COMMITTENTE SCR Piemonte		COMUNE Città di TORINO		
LIVELLO PROGETTUALE PROGETTO ESECUTIVO				
CUP C14E21001220001	TITOLO INTERVENTO "TORINO, IL SUO PARCO, IL SUO FIUME: MEMORIA E FUTURO" REALIZZAZIONE DELLA BIBLIOTECA CIVICA E RIQUALIFICAZIONE DEL TEATRO NUOVO			
CODICE OPERA 22044D02				
ELABORATO N. VF001	TITOLO ELABORATO Prevenzione Incendi - Relazione			
DATA EMISSIONE 22/05/2025	SCALA -	AREA PROGETTUALE Progetto Antincendio - vigili del fuoco		
FORMATO DI STAMPA A4	CODICE GENERALE ELABORATO 22044D02_3_0_E_VF_00_CA_001_ 1		NOME FILE 22044D02_3_0_E_VF_00_CA_001_ 1	
VERSIONE	DATA	DESCRIZIONE	REDATTO	CONTROLLATO
0	22/05/2025	Emissione Progetto Esecutivo a seguito dei pareri espressi dagli Enti preposti in CdS	ABDR	ABDR
1	24/07/2025	Aggiornamenti	ABDR	ABDR
IMPRESA AGGIUDICATARIA				
		COBAR S.p.A. Sede Legale: Via Selva 101; Sede Amm.: Via Monte Pollino 3 70022 Altamura (Ba) Italy		
RTP PROGETTAZIONE

1 Premesse

La presente relazione tecnica è parte integrante ed imprescindibile del progetto di prevenzione incendi ed è stata redatta al fine di integrare dal punto di vista antincendio le varianti architettoniche introdotte con il progetto esecutivo degli interventi di riqualificazi

3.1.1 Variante 01 – Piano Interrato: suddivisione del locale torre scenica in due locali

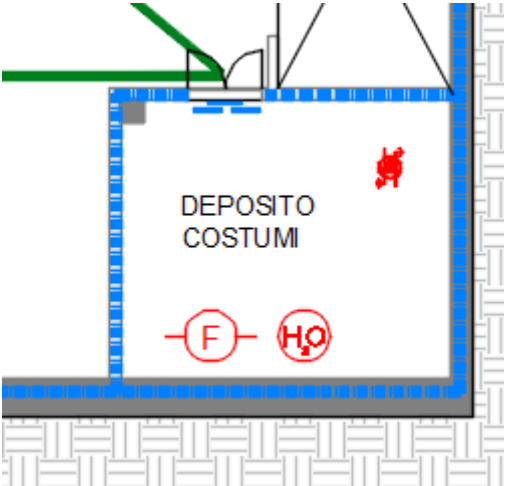
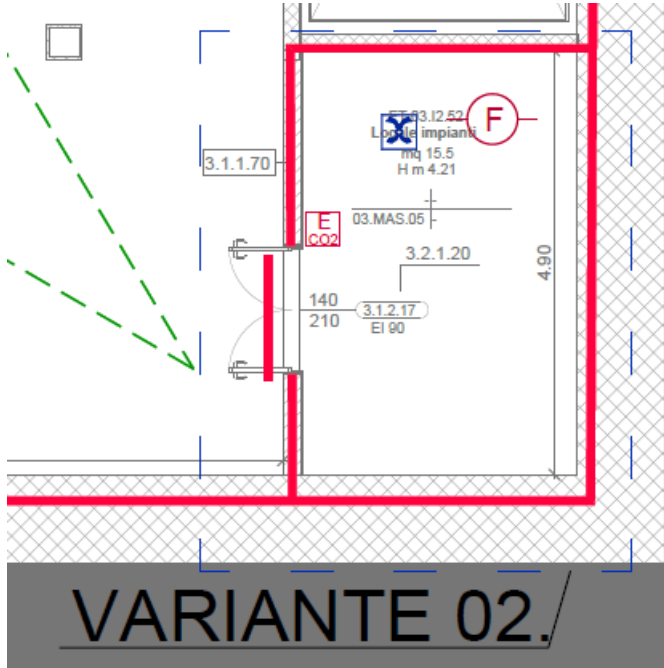
Il locale torre scenica è stato suddiviso in due locali uno denominato “ET.03.12.34 - deposito costumi” di 28,4 mq e uno denominato “ET.03.12.32 - deposito scenografia” di 189,7 mq. I locali così suddivisi saranno compartimentati, nel rispetto di quanto previsto al DM 19/08/1996. Entrambi i locali saranno provvisti di impianto di rivelazione fumi, impianto di immissione/estrazione meccanica e impianto di spegnimento a sprinkler. La loro realizzazione non ha comportato modifiche alle vie di esodo già previste dal progetto antincendio approvato nel 2023.

La ricollocazione del deposito costumi al piano interrato si è resa necessaria poiché il locale impianti che precedentemente si trovava al piano terra è stato spostato al piano interrato, dove si trovava il deposito costumi. Il locale impianti è stato spostato dal piano terra al piano interrato, poiché l'ente erogatore aveva necessità di ingrandire l'adiacente locale IRETI.

3.1.2 Variante 02 – Piano Interrato: sostituzione del locale deposito costumi con locale impianti elettrici

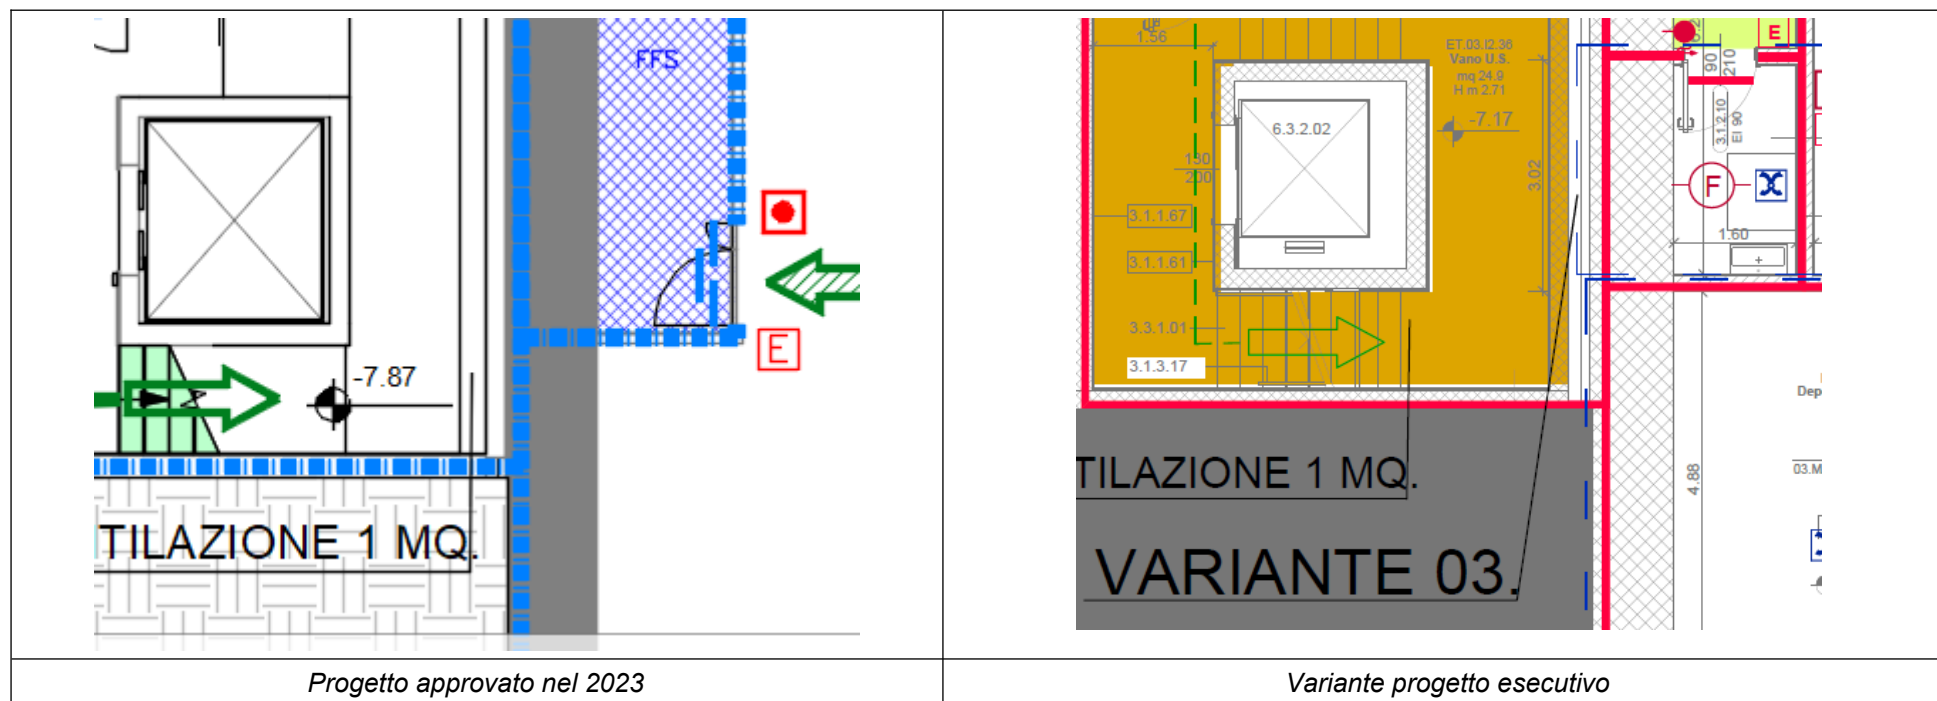
Il volume del locale deposito costumi è stato ridotto ed è stato trasformato in “ET.03.I2.52 - locale impianti elettrici”. Tale locale sarà in ogni caso opportunamente compartimentato, nel rispetto di quanto previsto al DM 19/08/1996. Sarà mantenuto l'impianto di rivelazione fumi e l'impianto di immissione/estrazione meccanica, l'impianto di spegnimento a sprinkler sarà sostituito con impianto di spegnimento automatico idoneo alla destinazione d'uso del locale tecnico. La sua realizzazione non ha comportato modifiche alle vie di esodo già previste dal progetto antincendio approvato nel 2023.

In precedenza, il locale impianti si trovava al piano terra adiacente al locale IRETI ma dato che quest'ultimo doveva essere ingrandito è stato necessario ricollocare il locale impianti al piano interrato.

3.1.3 Variante 03 – Piano Interrato: aggiunta del locale pulizie

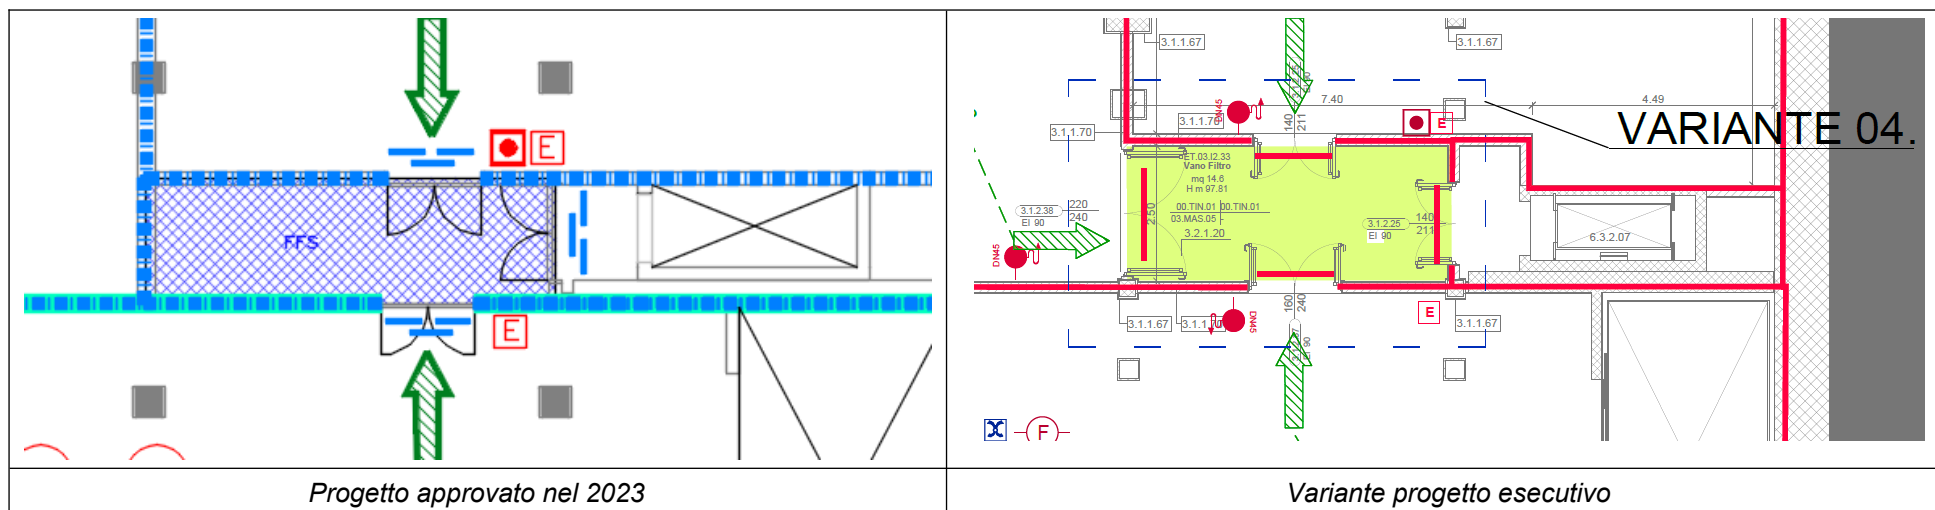
Al piano interrato è stato aggiunto il locale “ET.03.I2.65- locale pulizie”. Tale locale sarà in ogni caso opportunamente compartimentato, nel rispetto di quanto previsto al DM 19/08/1996. Sarà mantenuto l'impianto di rivelazione fumi e l'impianto di immissione/estrazione meccanica e l'impianto di spegnimento a sprinkler sarà eventualmente sostituito con impianto di spegnimento automatico idoneo alla destinazione d'uso del locale tecnico.

Si è reso necessario aggiungere tale locale poiché nel progetto precedente non era stato introdotto e risulta necessario sia per ricaricare le macchine di servizio pulisci-pavimento che come deposito attrezzature per le pulizie.

3.1.4 Variante 04 – Piano Interrato: modifica locale filtro

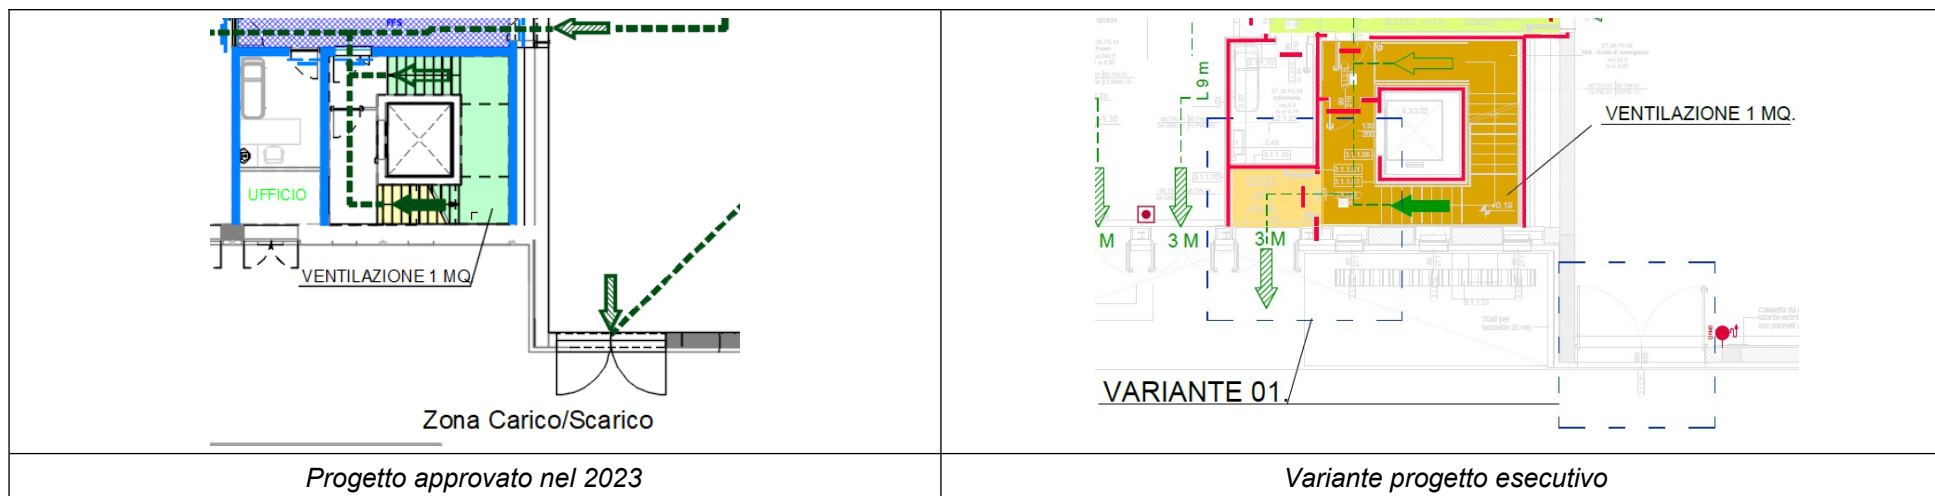
La modifica del filtro ha riguardato lo spostamento del muro di separazione tra “ET.03.I2.33 - locale filtro” e il “ET.03.I2.29 - locale impianti” verso il locale impianti e l’apertura di una porta verso l’adiacente “ET.03.I2.30 - locale impianti”.

Si è reso necessario spostare il muro per consentire la realizzazione e l’apertura della porta 3.1.2.25 verso il montacarichi e inserire la porta 3.1.2.38 per utilizzare il montacarichi presente sulla torre scenica per portare gli impianti nel locale impianti ET.03.I2.30.

3.1.5 Variante 01 – Piano Terra: realizzazione di una nuova uscita in luogo di quella per carico/scarico

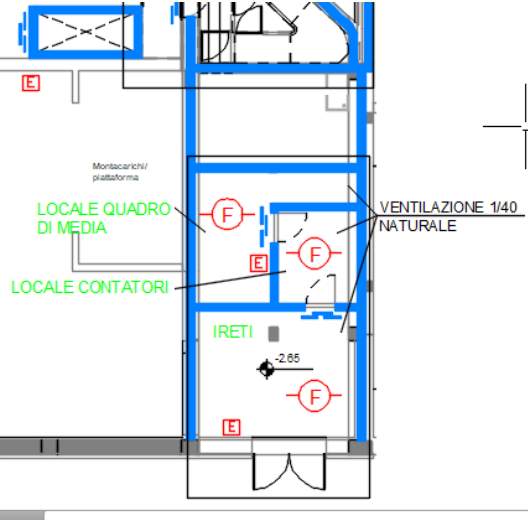
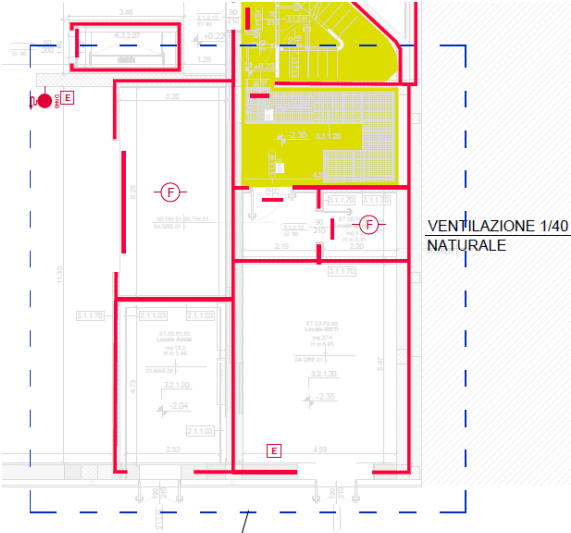
La porta di grandi dimensioni, pari a 360 x 635 cm, asservita alle operazioni di carico e scarico del materiale per l'allestimento degli spettacoli direttamente sulla scena, era stata erroneamente indicata come via di esodo, sebbene l'uscita verso l'esterno si trovi ad una quota superiore di oltre 60 cm rispetto al marciapiede esterno. Tale dislivello è stato garantito per consentire il trasbordo dal pianale di carico dei camion, eliminando la necessità di utilizzare muletti o altri mezzi di sollevamento. Per garantire la sicurezza in fase di esodo la stessa porta, di fatto impraticabile a causa del dislivello non considerato in fase di PFTE, è stata esclusa dai percorsi di esodo dalla scena e al fine di prevenire interferenze con il transito pedonale sul marciapiede adiacente, l'apertura delle ante è stata progettata correttamente verso l'interno. Per compensare tale esclusione, in prossimità della scala lato sud adiacente la torre della scena si è provveduto a realizzare, mediante la riduzione di un locale destinato ad ufficio, una nuova uscita, che consente sia il deflusso dalla scala sia dalla scena, potenziando così le vie di esodo già previste dal progetto antincendio approvato nel 2023. L'aggiunta di un'uscita diretta verso l'esterno consente infatti ai flussi provenienti dalla scena e dal piano superiore di raggiungere la pubblica via senza dover interferire con lo spostamento degli spettatori presenti in platea.

Tale modifica si è resa necessaria poiché il dislivello rendeva di fatto impraticabile la porta asservita al carico/scarico come via di esodo.

3.1.6 Variante 02 – Piano Terra: Compartimentazione cabina elettrica e locale rifiuti con aggiunta di una scala

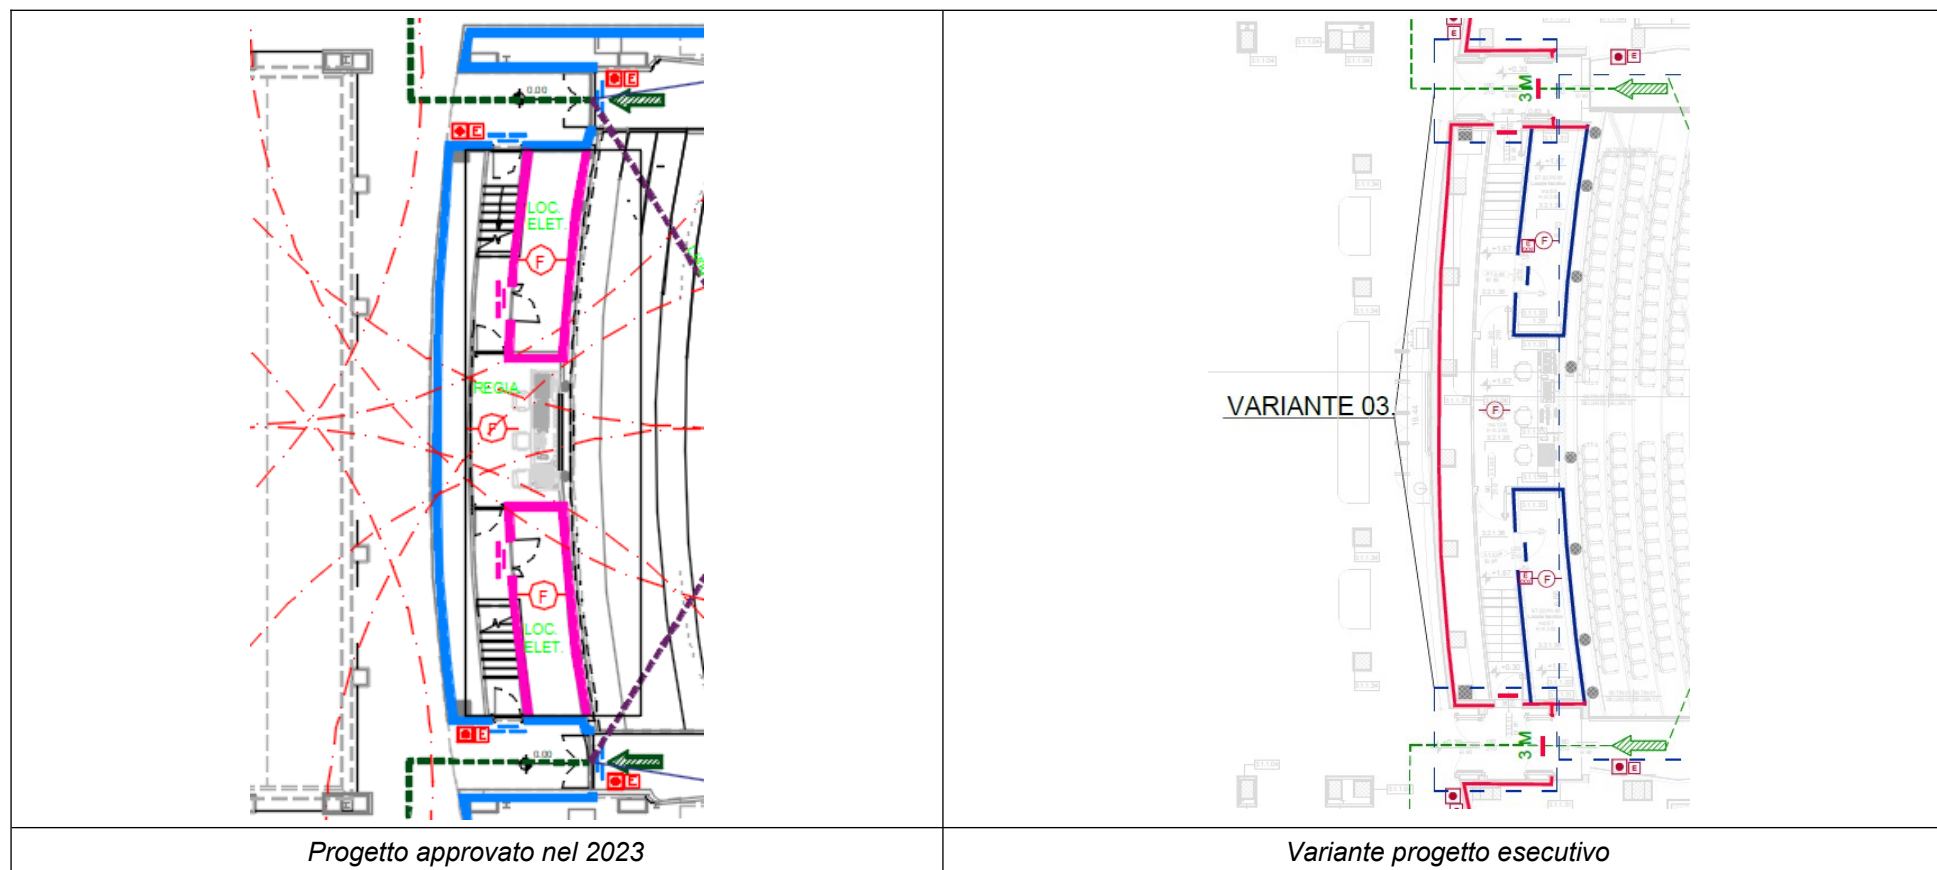
La variante che ha riguardato l'introduzione di compartimenti con accesso dall'esterno dedicati ad ospitare una cabina elettrica di proprietà dell'ente di erogazione ed un locale per la raccolta dei rifiuti. Ha inoltre previsto l'aggiunta di una scala progettata per consentire l'accesso ai compartimenti quadri e misuratori, già presenti nel progetto antincendio approvato, ma precedentemente non raggiungibili dall'interno del teatro. La scala sarà di tipo protetto e si congiungerà alla scala adiacente già prevista nell'originale progetto di prevenzione incendi.

Tale modifica si è resa necessaria poiché nel PFTE il locale quadro elettrico e il locale contatori, gestiti dal teatro, erano accessibili solo tramite locali IRETI, di proprietà dell'ente di erogazione, e ciò non è ammissibile.

3.1.7 Variante 03 – Piano Terra: Realizzazione di doppie porte di accesso alla sala dal Foyer

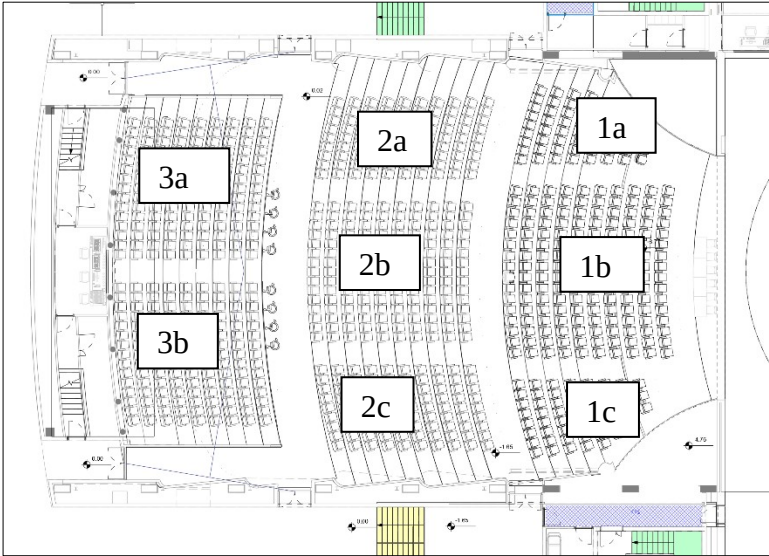
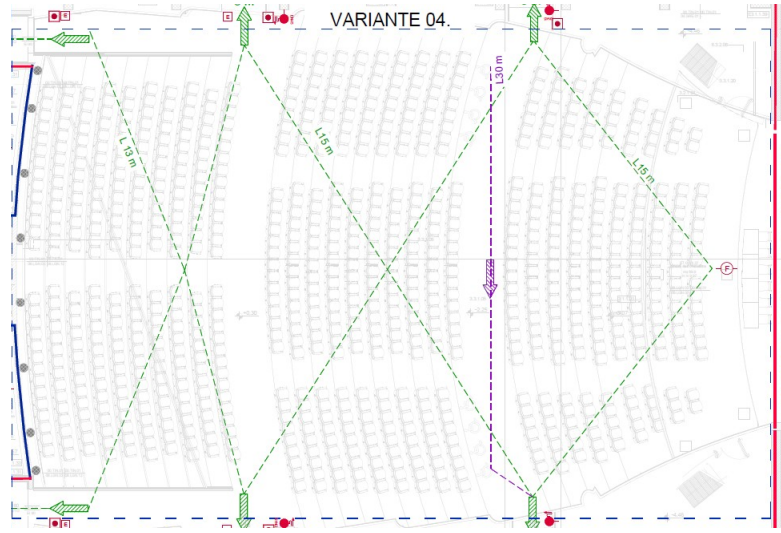
La variante ha riguardato l'introduzione di un'altra porta a ciascuno degli accessi alla sala principale lato Foyer e l'introduzione di tende agli accessi laterali dove non sarà possibile realizzare una doppia porta. In ottemperanza a quanto previsto dal DM 19/08/1996 per la reazione al fuoco dei materiali tali tendaggi saranno in *classe 1 come materiali suscettibili di prendere fuoco su entrambe le facce*.

Tali modifiche si sono rese necessarie per ottemperare al progetto acustico.

3.1.8 Variante 04 – Piano Terra: Riduzione numero complessivo di posti in platea

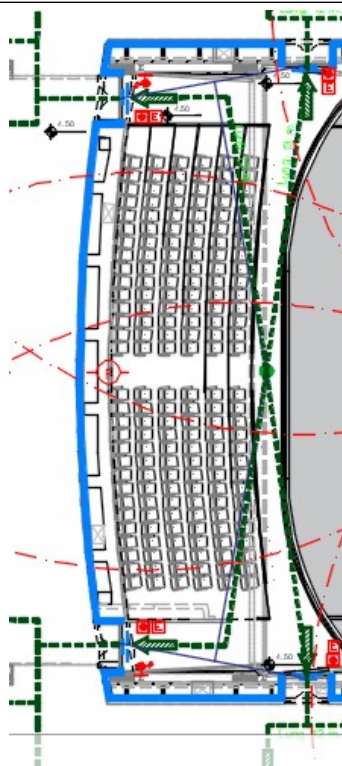
A seguito delle variazioni architettoniche della sala per ottemperare al progetto acustico, la variante ha riguardato la riduzione del numero di posti in platea da 890 a 840, comprensivi di sedute fisse e mobili (fossa orchestra chiusa). Il numero di poste per persone con mobilità ridotta non ha subito variazioni ed è rimasto pari a 8, tali posti hanno subito solo una variazione di settore dal 3 a e b al 2 a e 2 c.

3.1.9 Variante 01 – Piano Primo: Realizzazione di doppie porte di accesso alla sala dal Foyer

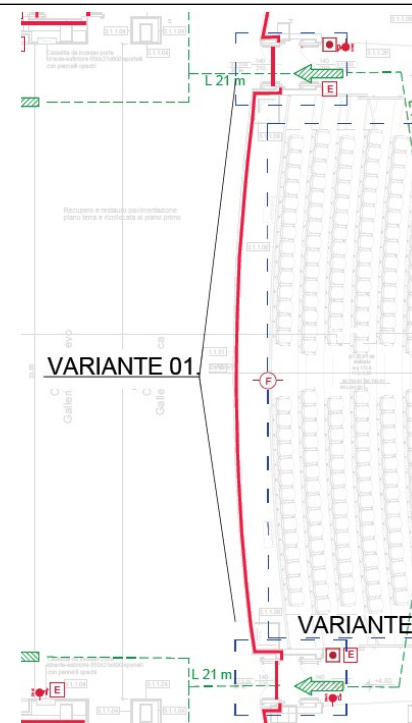
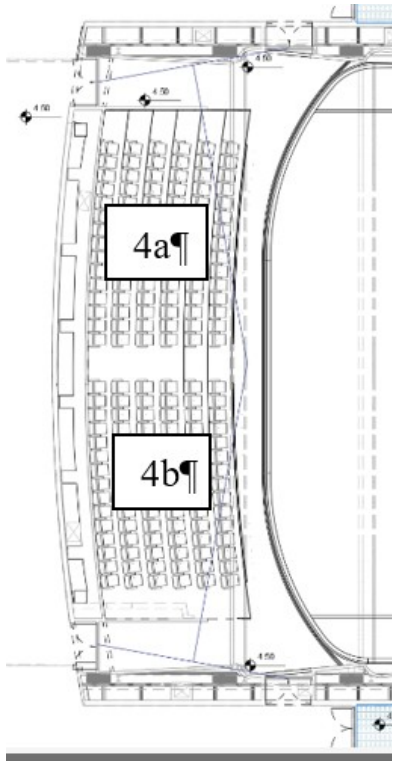
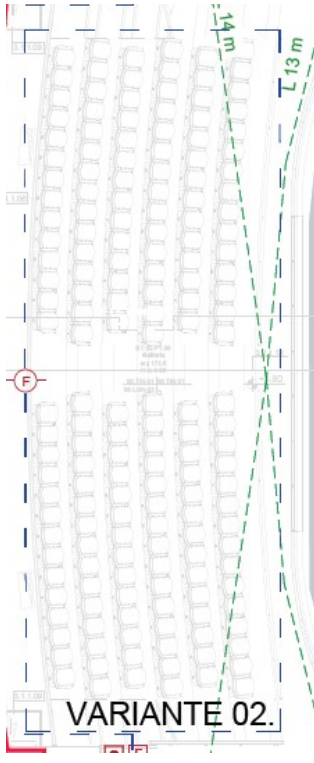
La variante ha riguardato l'introduzione di un'altra porta a ciascuno degli accessi alla galleria lato Foyer e l'introduzione di tende agli accessi laterali dove non sarà possibile realizzare una doppia porta. In ottemperanza a quanto previsto dal DM 19/08/1996 per la reazione al fuoco dei materiali tali tendaggi saranno in *classe 1 come materiali suscettibili di prendere fuoco su entrambe le facce*.

Tali modifiche si sono rese necessarie per ottemperare al progetto acustico.

3.1.11 Variante 03 – Piano Primo: Riduzione numero complessivo di posti nelle sale secondarie

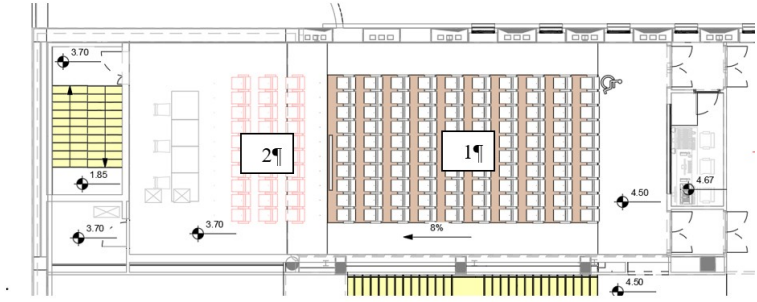
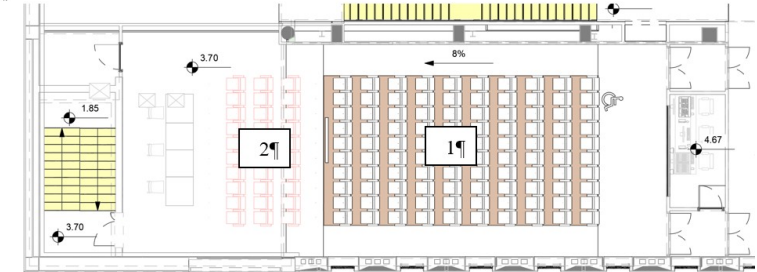
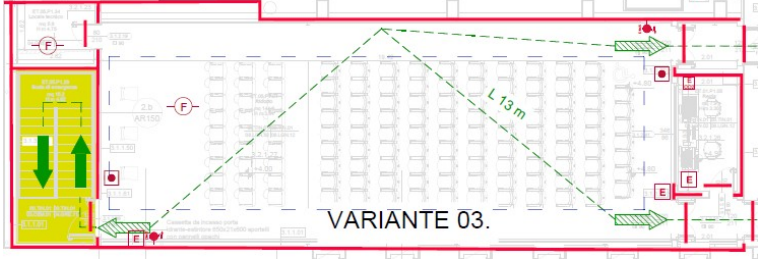
A seguito delle variazioni architettoniche della sala per ottemperare al progetto acustico, la variante ha riguardato la riduzione del numero di posti in ciascuna delle due sale secondarie da 134 a 128, comprensivi di sedute fisse e mobili. Il numero di poste per persone con mobilità ridotta non ha subito variazioni ed è rimasto pari a 1.
